SINTESI DELLE RIFLESSIONI EFFETTUATE SUI PROGETTI DI AMPLIAMENTO DELLA RETE TRAMVIARIA DELL' AREA FIORENTINA FOCALIZZATE SULLA LINEA 4 (STAZIONE LEOPOLDA-CAMPI BISENZIO) E SUL PROLUNGAMENTO DELLA LINEA 2 (AEROPORTO-SESTO FIORENTINO)

L' analisi è stata sviluppata in varie riunioni della Commissione (dal 25/3 al 21/6/2018);

△上. 1

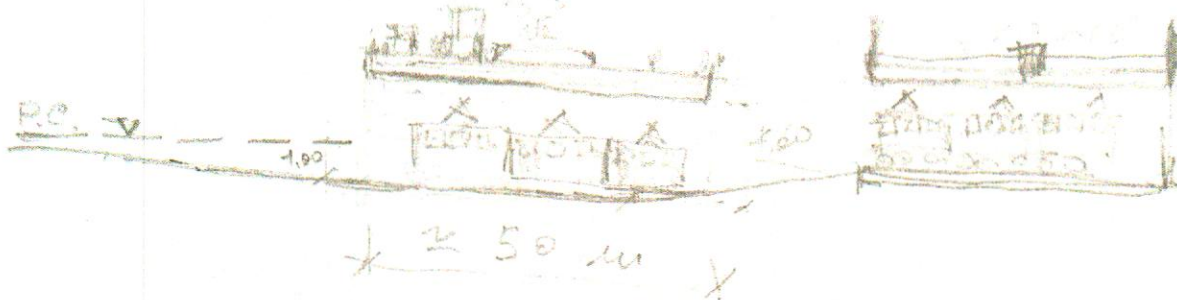
Si è in conseguenza ipotizzato lo sdoppiamento "ad anello" a semplice binario della parte terminale della tratta fra Castello a Sesto; vengono valutate meritevoli di approfondimento due soluzioni, indicativamente descritte sulle planimetrie allegate (all. 1 e 2) convenendo che:

- le fermate ipotizzate devono intendersi assolutamente come indicative;
- il numero complessivo delle fermate dovrebbe esser funzionale al contenimento dei maggiori tempi di percorrenza che il tracciato ad anello comporta rispetto a quello dei due binari affiancati;
- un attestamento "tecnico" del servizio potrà esser collocato in posizione funzionale anche al collegamento con il previsto nuovo deposito.
